SKF Aktiebolaget Svenska Kullagerfabriken Göteborg	Ändring av lagerbox 711784	Konstr.	Ritad KA.	Kontr.	Godk.	Reg. 832 341 Dat. 56 10 12
		Skala 1:1	Ritn. nr 713871

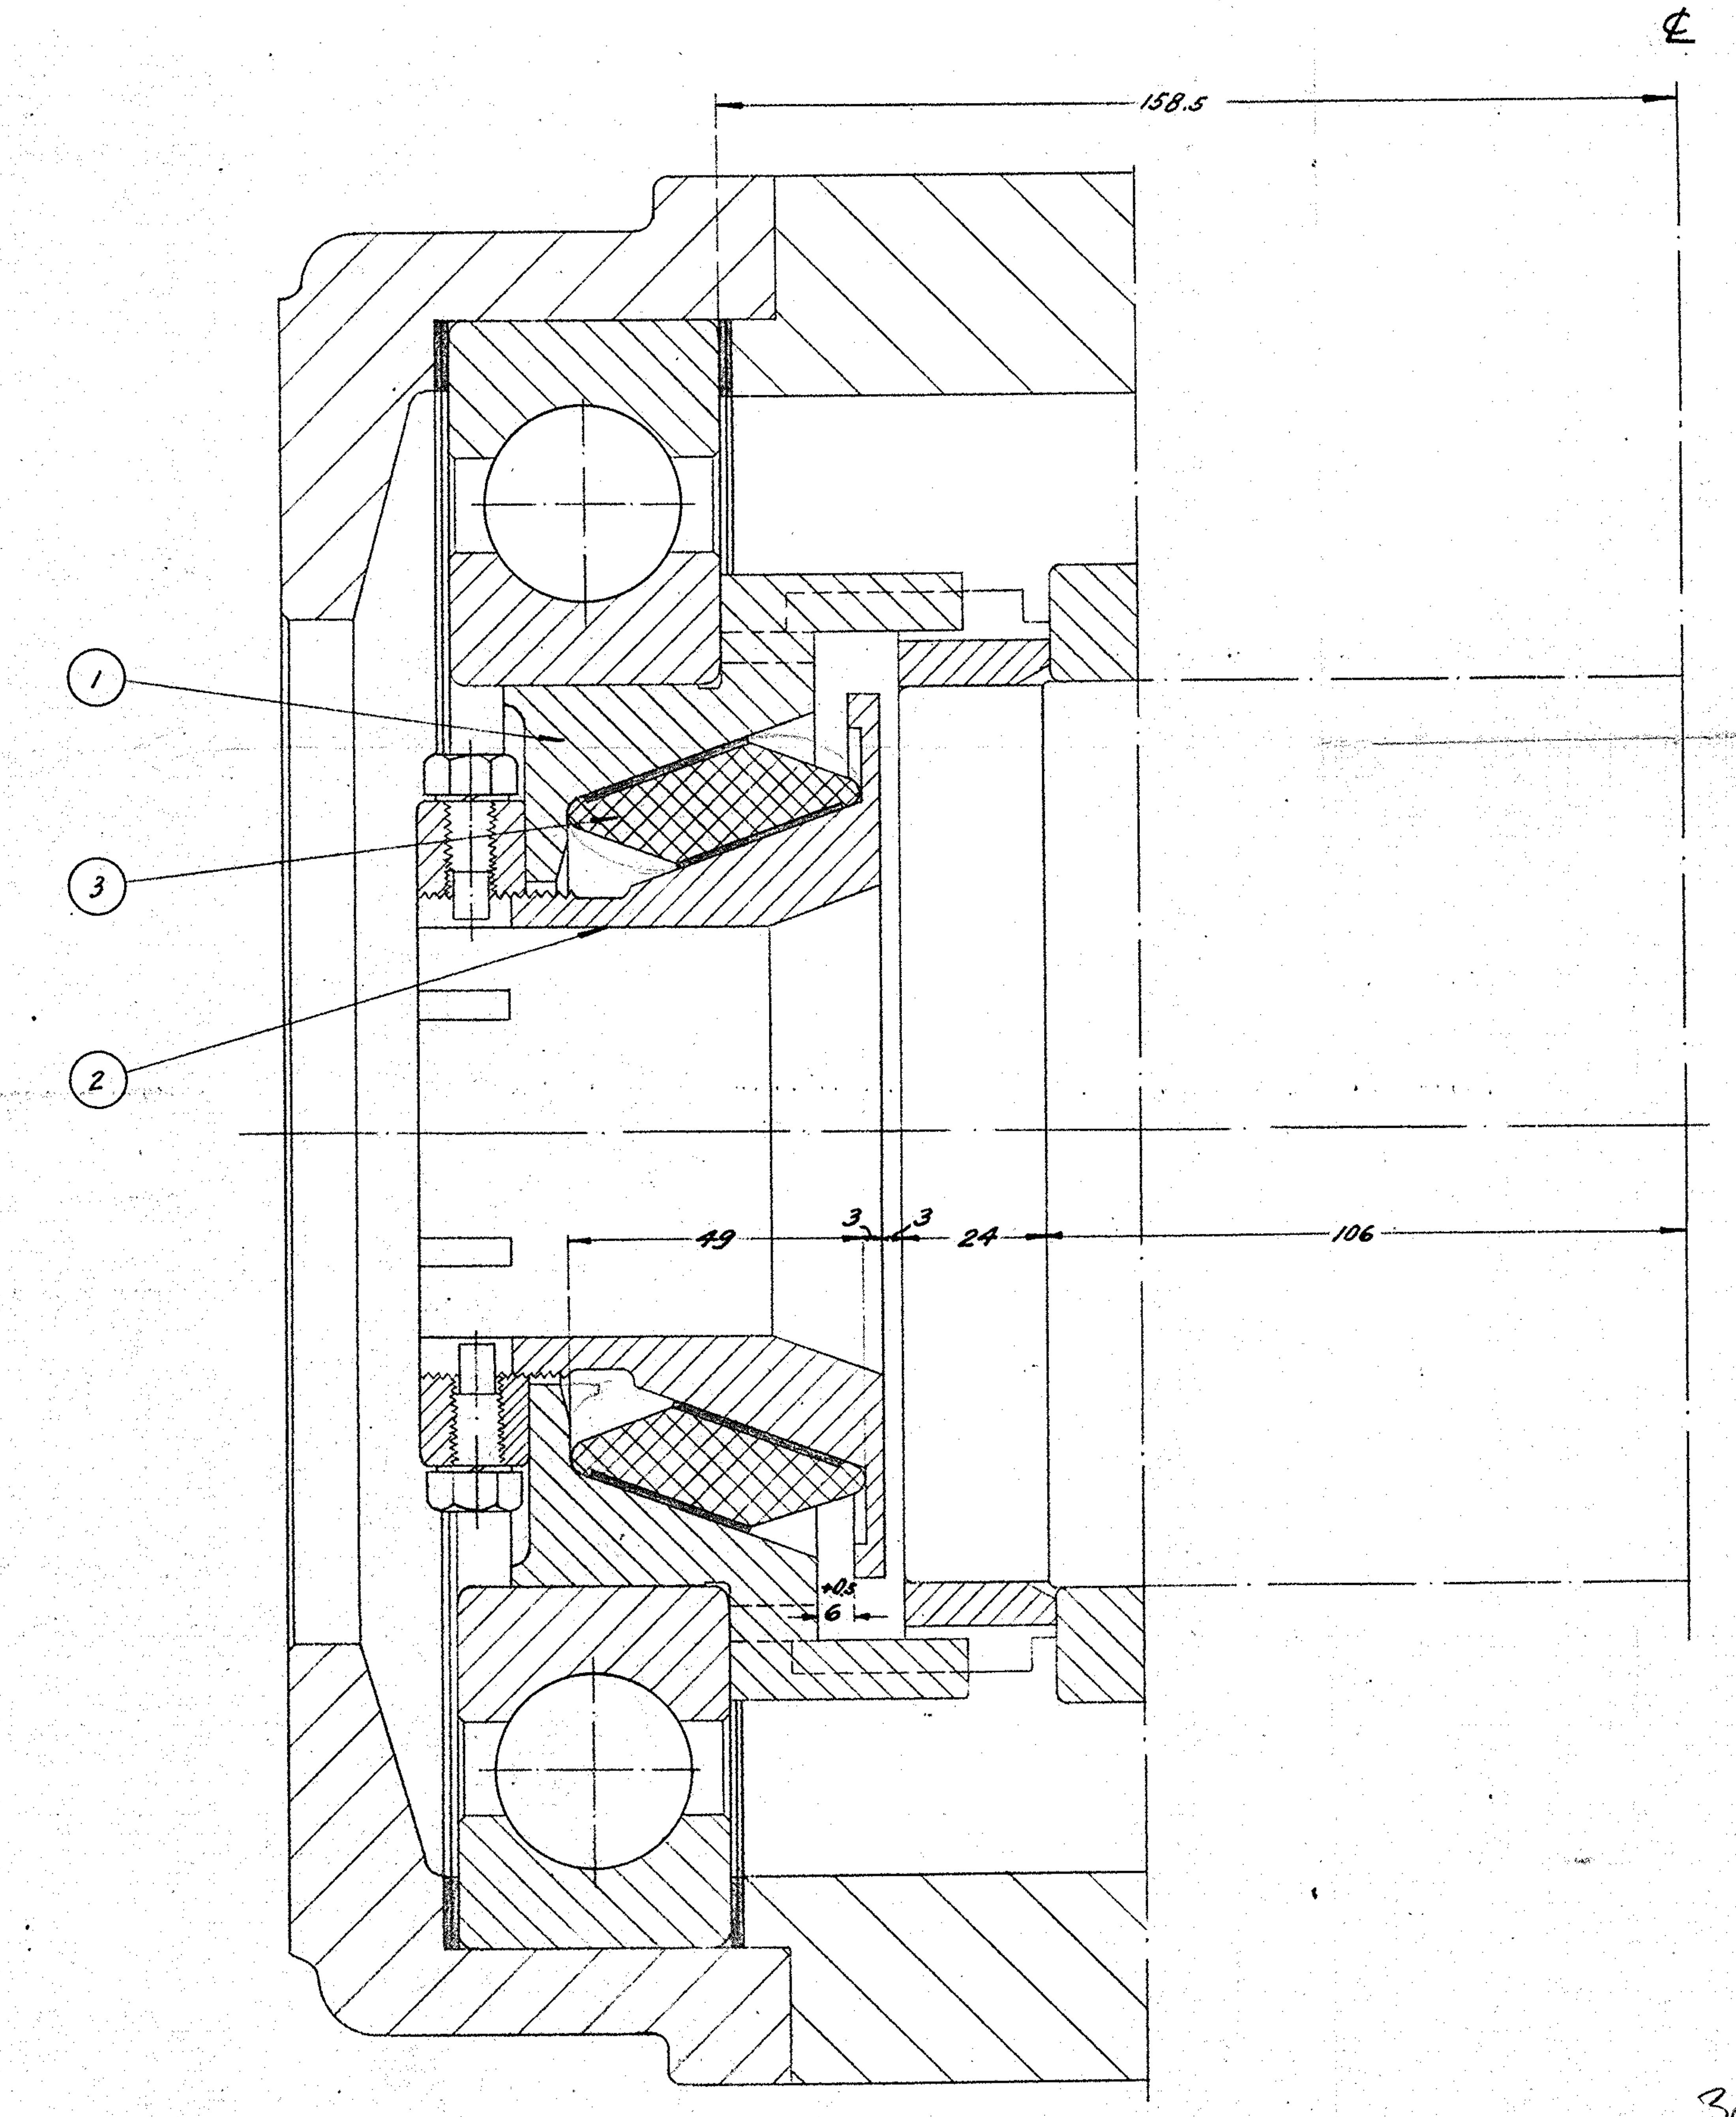
Gummibuffertarna äro förspända ca 1mm.
